4" Geklemmte Widdop Absperrklappe

PORT VALE
Teilenummer : 468/7000B
Ersatzteile
PORT VALE

Figure 1

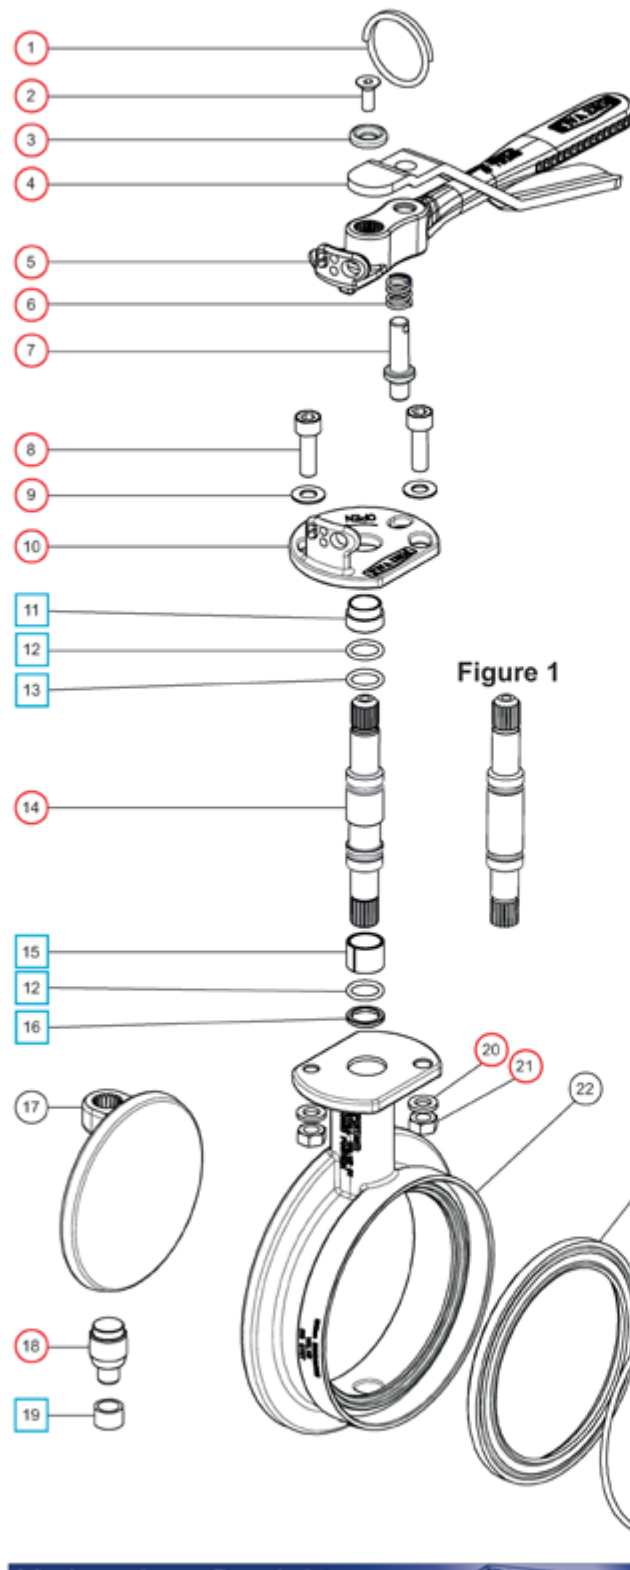
Notiz : Modifizierte Spindel (14) geteiltes Lager (15) sind in allen Absperrklappen verbaut, die nach November 2011 hergestellt sind. (siehe Einzelteildarstellung)

Vor dem genannten Datum wurde kein Lager in der Spindel verwendet (siehe **Figure 1**).

468/00SKB is für beide Spindel typen geeignet.
